Změnový list pro změny dle odst. 4 § 222 ZZZV

Název a evidenční číslo stavby:	Rekonstrukce SSZ, Sokolovská – Českomoravská, Praha 9, č. akce 1000096/5	Číslo SO/PS / číslo změny SO/PS:	Číslo ZBV:
Název stavebního objektu/provozního souboru (SO/PS):		01	1
SO 01 - Komunikace a zpevněné plochy

Změna typů zábradlí na zastávkách TRAM

Koordinace se stavbou Rekonstrukce SSZ, Praha
akce 1000096/5, 5. etapa Sokolovská - Českomoravská

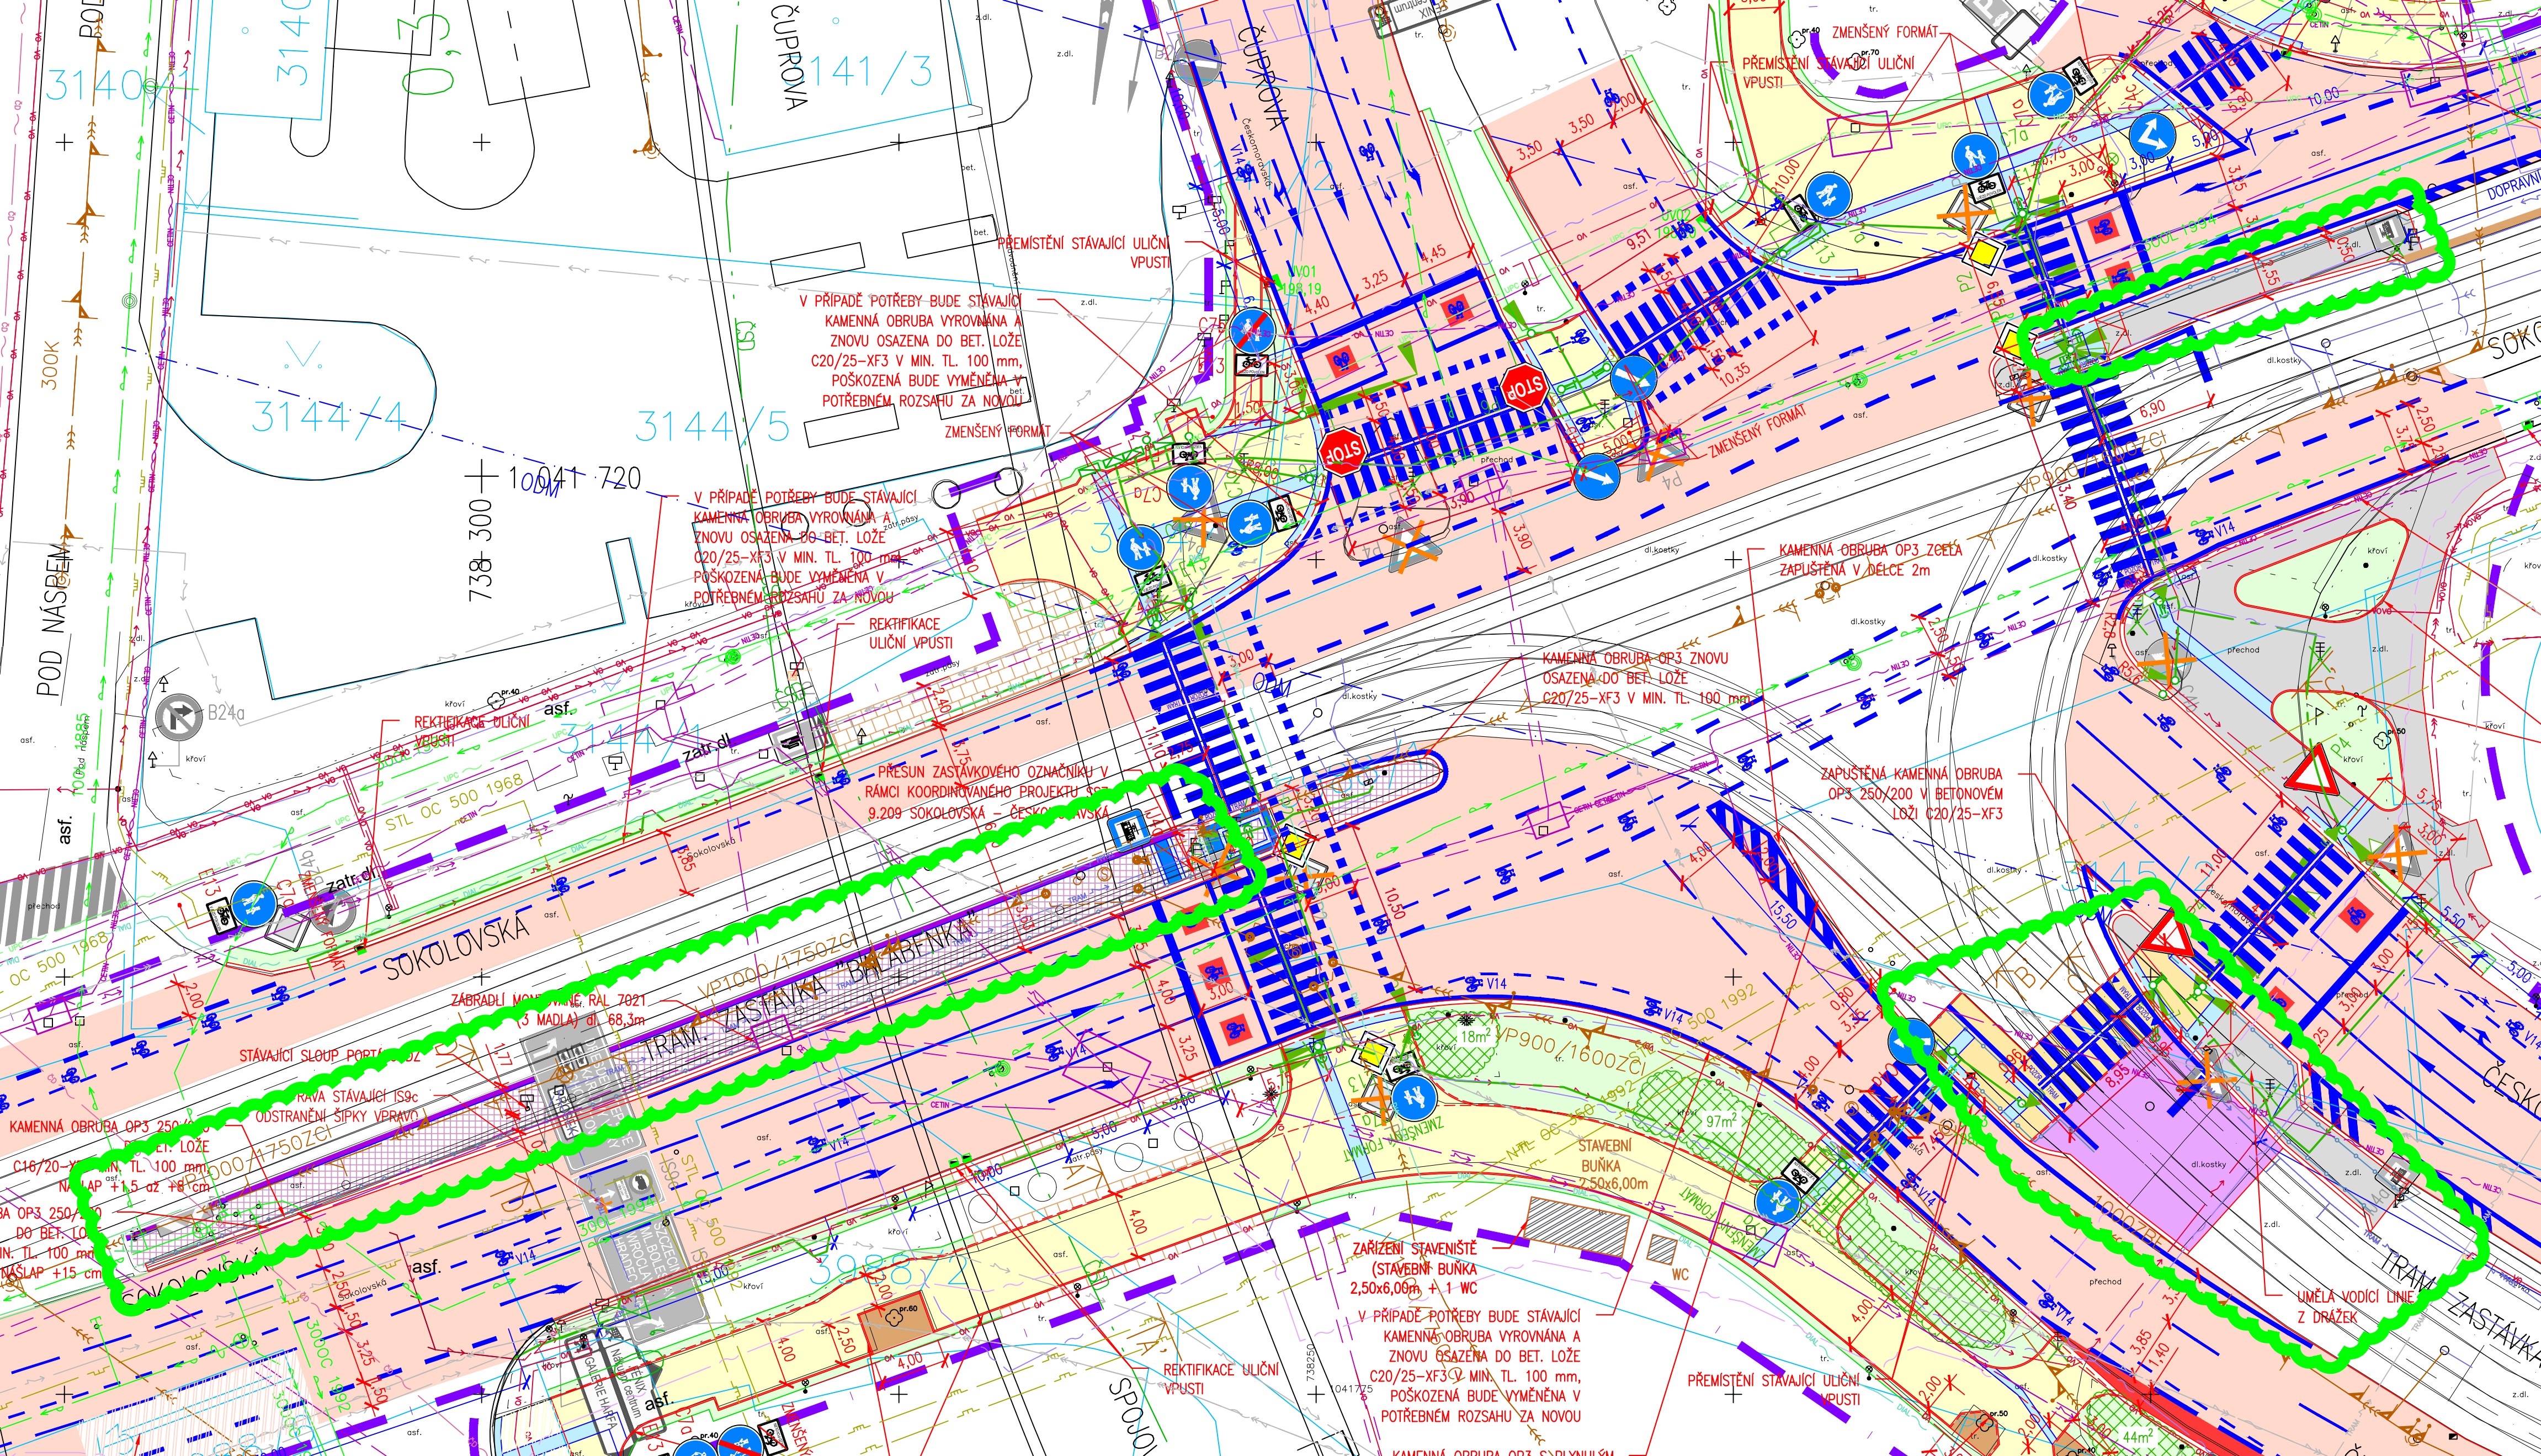
EVS232 - zábradlí 2m bez výplně

EVS132 - zábradlí 1m bez výplně

ATYP ... - zábradlí bez výplně atypové délky
